## VERGADERINGSVERSLAG

20220617 v plenaire vergadering RUP  
Loofstraat

### Plenaire vergadering RUP Kortrijk – Loofstraat – voorontwerp

Overeenkomstig de Vlaamse Codex werd advies gevraagd op het voorontwerp van het RUP – Loofstraat, gelegen in de stad Kortrijk.

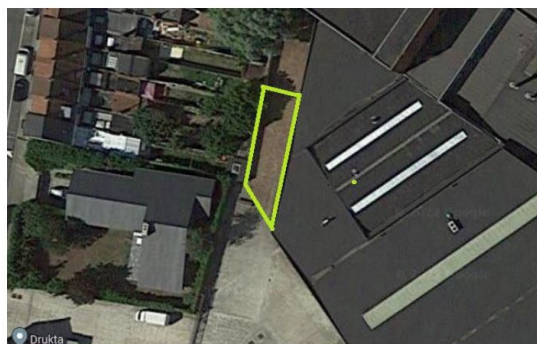
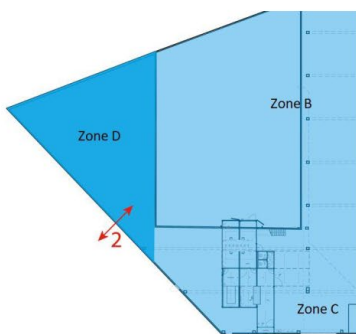
Bezwaarschrijvers geven aan dat men een omgevingsvergunning verkreeg voor verbouwingswerken waarbij er een poort werd voorzien aan de zuidelijke gevel van het gebouw (zie pijl 1 op plan). Men geeft aan dat de productiefloor zo is voorzien dat leveringen via deze poort zouden plaatsvinden en wenst deze mogelijkheid te behouden. Men vraagt om bij de realisatie van de fietsroute ermee rekening te houden dat toekomstig gebruik van de poort veilig en praktisch kan verlopen.

De exacte locatie van de stedelijke voetgangers- en fietsverbinding (art 6) is nog niet bepaald en wordt concreet in een omgevingsvergunning. De pijl geeft indicatief aan waar deze verbinding wordt gerealiseerd. Gezien de gehanteerde vork aan de zijde van Walle als de Doorniksesteenweg zijn nog verschillende pistes mogelijk.

In de voorschriften staat het doel van deze route beschreven: "Het doel van deze verbinding is niet alleen om een belangrijke bijkomende verbinding te voorzien in het trage netwerk van de stad maar ook om het plangebied meer doorwaadbaar te maken en om klimaatmitigerende en adaptieve maatregelen te realiseren (bv inzake regenwaterbeheer, voorkomen van hitteïlandeffecten, versterken biodiversiteit enz...). De verbinding moet opgeladen worden door plaatselijk langs deze verbinding kwalitatieve publieke ruimte en groen te voorzien. De verbinding moet maximaal conflictvrij worden gemaakt." De voorschriften sluiten de mogelijkheid om een poort op deze locatie te voorzien niet a priori uit maar dient in een ruimer kader bekeken te worden. Wel is het zo dat het niet wenselijk is om gemotoriseerd verkeer te laten kruisen met het fietspad.

Er werd indertijd een vergunningsaanvraag afgeleverd om een poort in deze gevel te plaatsen. Het terrein waar de poort op aansluit betreft evenwel geen eigendom van het bedrijf. Het bekomen van een omgevingsvergunning doet geen afbreuk aan burgerlijke rechten. Om toegang langs deze zijde te bekomen is een akkoord met de eigenaar vereist.

Volgens de gegevens waarover wij beschikken is er hierover geen akkoord. De stedenbouwkundige vergunning waarvan sprake is inmiddels vervallen. Om een nieuwe poort te plaatsen is een omgevingsvergunning vereist. Bij de beoordeling daarvan zal rekening gehouden worden met de op dat moment geldende contextfactoren en de doelstellingen van het RUP.

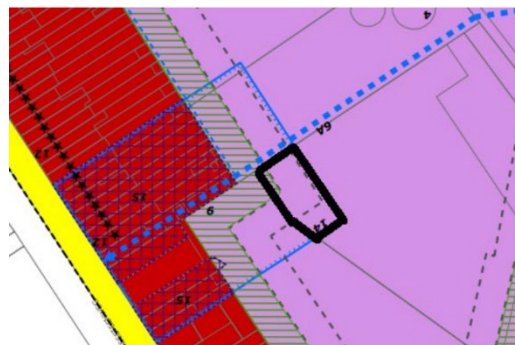
Bezwaarschrijvers wensen de meest noordelijke vleugel (donderblauwe zone op kaart) die momenteel net gebruikt wordt, te verhuren als opslagruimte. Daarvoor moet er een aparte poort voorzien worden om in- en uitrijden te faciliteren. De ruimte daarvoor wordt in het ontwerp-RUP ingetekend als bouwvrije groenzone. De zone in groen aangeduid op de luchtfoto is berijdbaar en men wenst deze mogelijkheid te behouden. Men stelt voor om de verharding waterdoorlatend te voorzien.

Deze poort is niet nodig voor de werking van het eigen bedrijf maar staat in functie van de maximale optimalisatie van het gebouw door de eigenaar. Een poort op die locatie voorzien zal, in combinatie met de toegangsweg ernaartoe hinder kunnen veroorzaken naar de woningen in de omgeving. De realisatie van een toegangsweg is strijdig met de voorziene bouwvoorschriften van 'bouwvrije groene zone' (art 9). Deze 'bouwvrije groene zone' dient om de bedrijfsactiviteiten te bufferen van de omliggende bebouwing wat een maatregel is om de woonkwaliteit van de aanpalende woningen te kunnen garanderen. De realisatie van een toegangsweg in deze zone is strijdig met deze visie.

Volgens de omzendbrief van 8 JULI 1997 betreffende de inrichting en de toepassing van de ontwerp-gewestplannen en gewestplannen, gewijzigd via omzendbrief dd. 25/1/2002 en 25/10/2002, dient rond industriegebieden en ambachtelijke zones een bufferstrook aangelegd te worden. Voor ambachtelijke bedrijven geldt daarbij

een breedte van minstens 15m. De bouwrechten worden door het RUP niet verzwaaard.

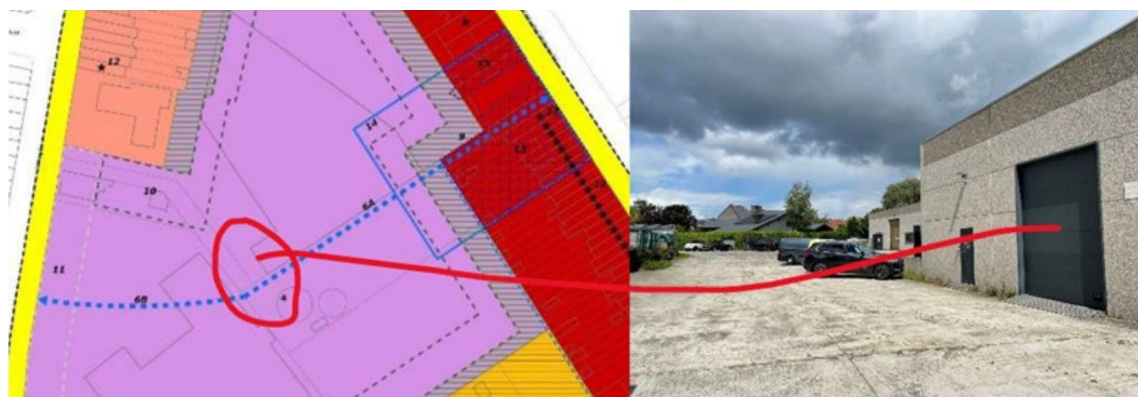
In de voorschriften staat vermeld dat 15% wonen mag voorzien worden op de totale terreinoppervlakte. Bezwaarschrijvers vragen of dergelijke woonuitbreiding kan geïntegreerd worden in de bestaande infrastructuur en niet enkel in een nieuwbouwsituatie. Men is van oordeel dat indien deze uitbreiding voldoet aan de opgestelde regels het toch niet correct zou zijn dat in de bestaande gebouwen geen wonen mag voorzien worden. Bezwaarschrijvers vragen een aanpassing zodat het wonen wel in bestaande gebouwen kan geïntegreerd worden.

**Een eventueel nieuw woonprogramma moet overeenkomstig art 4.8 gekoppeld zijn aan een inrichtingsstudie die uitgaat van de ontwikkeling die ruimer gaat dan alleen wonen. Het percentage wonen wordt dan berekend aan de hand van het terreinoppervlak dat aan transformatie onderhevig is (15% van het terreinoppervlak). Het louter omvormen van de bestaande gebouwen naar woningen is geen evidentie vanuit de verschillende normeringen die voor woongebouwen van toepassing zijn. De combinatie van wonen en bedrijvigheid moet ook steeds zorgvuldig bekeken worden zodat het wonen ook geen beperkingen oplegt ten opzichte van toekomstige bedrijfsactiviteiten. Het is alvast niet in de geest van het RUP om delen van de bestaande bedrijfsgebouwen te verbouwen naar woningen of zomaar uit te breiden met woningen.**

**De Gecoro adviseert om niet in te gaan op het bezwaar.**
